Compte Rendu

Réunion vélo

zone aéronautique / Aéroportuaire
29 janvier 2013 – 14h30 à 17h

5- Plan du Port

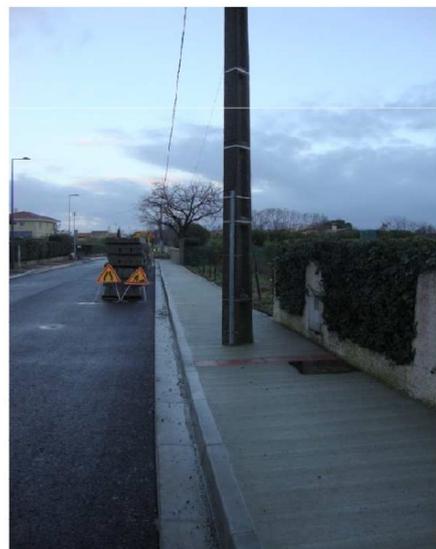
L'association Vélo propose que la fin de l'aménagement cyclable venant du pont et débouchant sur le rond-point soit traitée en bande cyclable (actuellement piste cyclable) de façon à permettre au cycliste, soit de rester sur la bande jusqu'au rond-point, soit de s'insérer progressivement dans la circulation automobile.

Il apparaît, après visite sur le terrain, que la partie d'aménagement après la sortie de parking privé est une piste à 2 cm de vue par rapport à la chaussée sur une dizaine de mètres de long ; il est donc d'ores et déjà possible de quitter la piste pour s'insérer dans la circulation avant le rond-point. Il pourrait être néanmoins envisagé, à moyen terme, d'allonger cette zone de transition pour avoir 20 à 30 m de piste à 2 cm, voire de bande cyclable en amont du rond-point (cf. p.22 du Cahier des Recommandations Techniques).
